Bescheid

über
die Änderung und Ergänzung
der allgemeinen bauaufsichtlichen Zulassung vom 31. März 2006

Z-17.1-919

THERMOPOR SL Blockziegel
(bezeichnet als "THERMOPOR SL Block")

Anlage 4 A/E
zur allgemeinen
bauaufsichtlichen
Zulassung

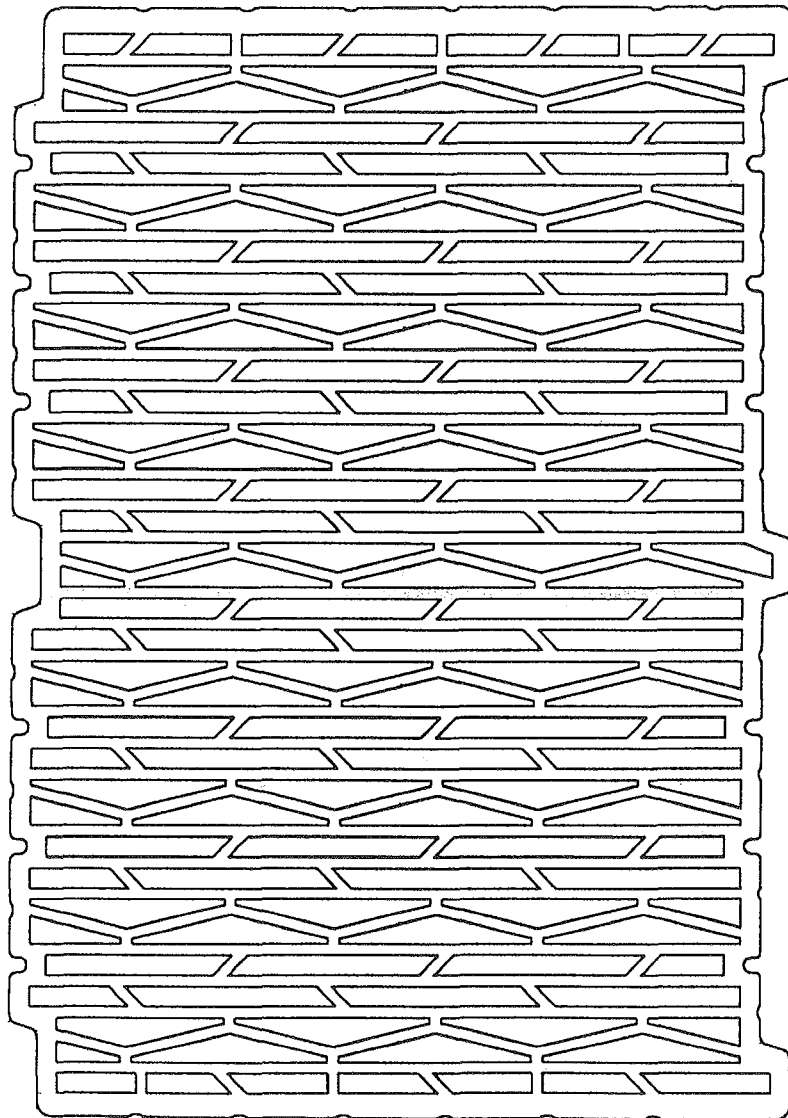
- Lochform und Lochanordnung nach Anlagen 1 bis 3
In der äußersten Lochreihe dürfen abweichend von den Anlagen 1 bis 3 zusätzliche innere Querstege entsprechend Anlage 4 Ä/E angeordnet werden.

Alternative Lochanordnung der beiden äußeren Lochreihen
